Gmina Korycin  
ul. Knyszyńska 2a  
16-140 Korycin  
e-mail: sekretariat@korycin.pl

**Dotyczy: postępowania o udzielenia zamówienia publicznego prowadzonego w trybie podstawowym pn. „Przebudowa drogi gminnej Przesławka- Brzozówka Strzelecka (granica gminy”, numer sprawy: GK.271.8.2023.**

Zgodnie z art. 284 ust. 2 ustawy z dnia 11 września 2019 r. - Prawo zamówień publicznych (Dz. U. z 2022 r. poz. 1710 z późn. zm.- zwaną dalej Pzp), Zamawiający wyjaśnia treść SWZ, w odpowiedzi na zadane w dniu 21 i 24.07.2023 pytania, których treść wraz z wyjaśnieniami publikuje poniżej.

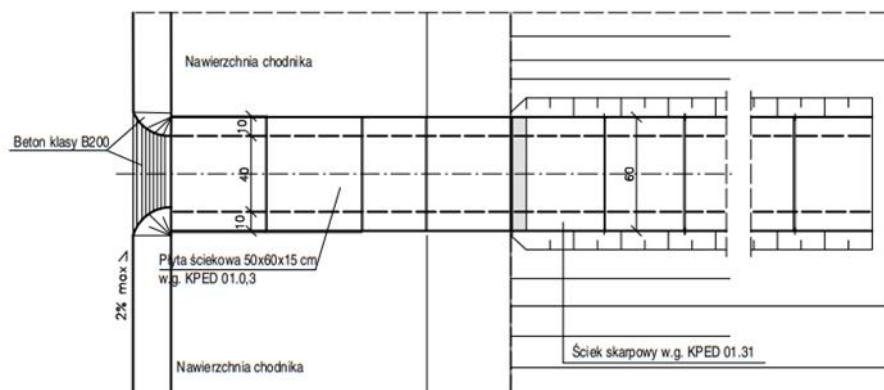
**Pytanie 9.** *Prosimy o zamieszczenie szczegółu wykonania ścieku podchodnikowego*

**Odpowiedź 9:** Zamawiający informuje, że należy wykonać ściek podchodnikowy wg KPED 01.31. Katalog Powtarzalnych Elementów Drogowych, „Transprojekt” Warszawa Typ betonowego elementu prefabrykowanego według karty 01.03. KPED ściek podchodnikowy z elementów betonowych typu „korytkowego” na podsypce cementowo-piaskowej 1:4 w warstwie grubości 5 cm.
